Sujet : [INTERNET] Extension centre enfouissement communes Nurlu et Moislains - Remarques
De :
Date : 06/02/2024 18:02
Pour : pref-enquetespubliques@somme.gouv.fr

Remarques, observations et questions de notre association dans le cadre de l' Enquête publique dont l'objet est une demande d'autorisation environnementale pour l'extension du site de traitement de déchets existant et l'exploitation de nouvelles activités en lien avec le traitement des déchets à Nurlu et Moislains ainsi que la demande d'instauration de servitudes d'utilité publique relatives à ce projet.

Parcs éoliens	ICPE Existantes	ICPE Acceptées non construites
Haute Somme	13	
Nurlu	4	
Le Maissel	10	
Douiche 1	30	
Tortille		10
Douiche 2		5
Total ICPE	**57**	**15**

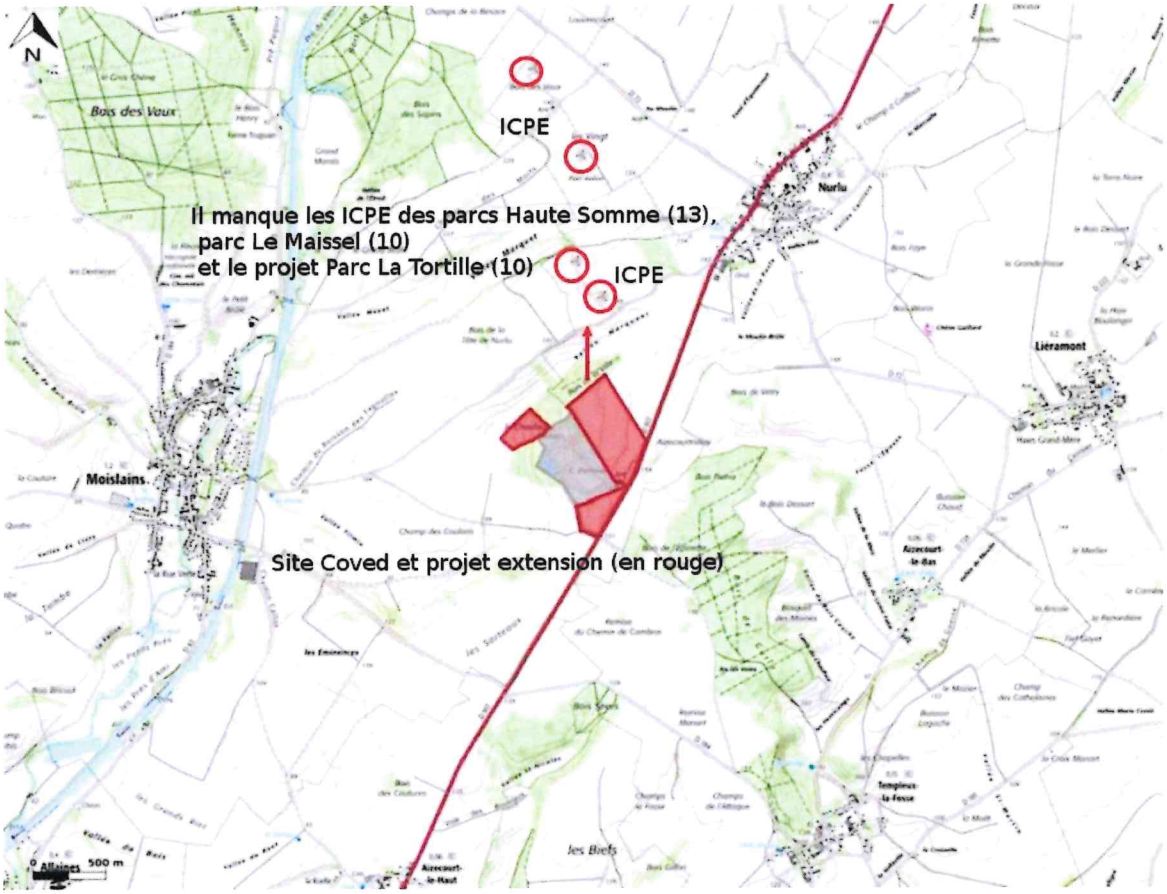
Il est à noter que nos communes de Nurlu, Equancourt, Fins, Sorel, Liéramont, Heudicourt, Etricourt-Manancourt sont déjà fortement impactées par l'implantation d'ICPE : 57 aérogénérateurs sur l'ensemble des territoires de ces communes, plus 2 projets de 10 et 5 éoliennes acceptées mais encore non construites, ce qui porte le nombre d'ICPE à 72.
Les documents de l'enquête publique ne font pas état de ce nombre. Il est uniquement mentionné le projet de 10 éoliennes de la Tortille, aujourd'hui accepté mais non construit. Mais ne sont pas reprises les ICPE existantes avant projet comme celles des parcs de Nurlu, Haute Somme et Le Maissel pourtant voisines du périmètre du site de la Coved, et dans une distance plus éloignée, celles des parcs éoliens du Douiche 1 et 2 situés sur les communes de Fins, Sorel et Heudicourt.

Les ICPE les plus proches du site de la Coved, se situent à moins de deux kilomètres de ce dernier (1.21 km éolienne parc de Nurlu, 1.47 km et 1.69 km éoliennes du parc Haute Somme, 1.93 km éolienne du parc de la Tortille) et donc à une distance moindre du projet d'extension puisque celui-ci est prévu au Nord Est du site existant, en direction de la commune de Nurlu et des ICPE mentionnées.
source DREAL des Hauts de France Géo-IDE Carto2 - Version 2.8.4 © MTES
